**N/Réf. :** BXL20424\_725\_PREA      **BRUXELLES. Maison du Roi - Grand-Place (arch. Pierre Victor JAMAER) (= classée comme monument)**  
**Gest. :** AA  
**V/Réf. :** 2043-0010/05/2024-062P      **Avis préalable : Propositions pour permettre l'accès au musée aux personnes à mobilité réduite : la création de nouvelles cages d'escaliers, rampes et d'ascenseurs**  
**Corr:** Pierre-Yves Lamy  
**NOVA :** //      **Demande de BUP – DPC du 08/03/2024**

**Avis de principe de la CRMS**

Maison du Roi – Premiers schémas - rez-de-chaussée  
© Département Patrimoine Public - Cellule Patrimoine historique

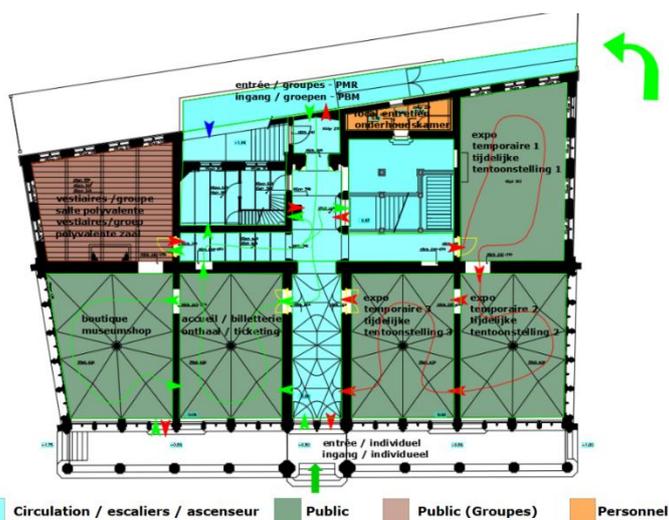
D'emblée, la CRMS souscrit à l'intégration d'une nouvelle circulation verticale intérieure là où elle est proposée car elle intervient dans une zone conçue à l'origine pour abriter des petits bureaux (concierge, contrôleur) et des sanitaires, qui n'étaient pas destinés à être accessibles au public et qui ne comportent pas de finitions remarquables. Il s'agit de la seule zone où cette nouvelle circulation peut être intégrée à l'intérieur dans une logique respectueuse des circulations, de l'architecture, et du fonctionnement du bâtiment.

La CRMS écarte donc toutes les formules du scénario 1, à l'exception de la variante 1 (entrée via l'entrée arrière d'origine par le niveau rue du poivre (-1.90 m) à un demi niveau du rez-de chaussée) qui pourrait être combinée avec une solution à l'avant. Cette variante 1 est peu impactante et respectueuse du bâti existant. Elle devra de toute manière être réalisée dans l'objectif, fonctionnel, de réceptionner les œuvres d'art dans le musée et dans ce cadre, des modifications légères sont possibles.

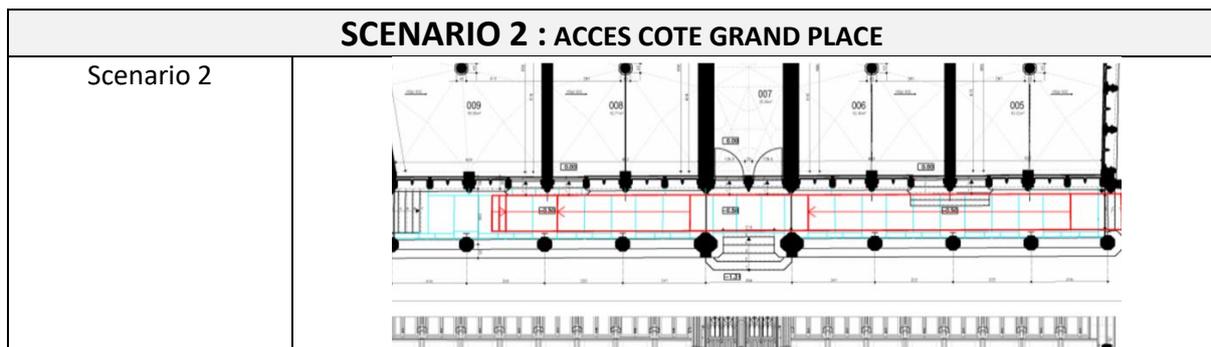
S'agissant des accès PMR extérieurs, la CRMS écarte d'emblée toutes solutions invasives qu'elles soient à l'avant, mais aussi à l'arrière car le statut et la qualité de la façade arrière et de la rue du Poivre elle-même participent à la valeur patrimoniale de la Maison du Roi et à la hiérarchie de ses composantes, tant sur le plan du bâti que de la hiérarchie des accès et des voiries. La CRMS accorde également une valeur au « muret » de clôture qui participe à la composition du bâti et marque l'alignement de voirie. Elle ne souscrit pas à des formules envisageant sa démolition.

La circulation intérieure est très claire et définit un avant et un arrière. Le hall de Malfait, d'ailleurs appelé « Tambour de sortie » par son auteur, est clairement identifié comme sortie. Les espaces intérieurs sont agencés de manière à ordonner et hiérarchiser les circulations. Ceci permet de découvrir les intérieurs, leurs décors et leur logique fonctionnelle selon une séquence dont la conception est une partie intégrante du bâtiment. La CRMS ne souscrit pas à l'inversion des logiques et conceptions de circulation et souhaite que l'accès côté de la rue du Poivre conserve son rôle secondaire ou de service.
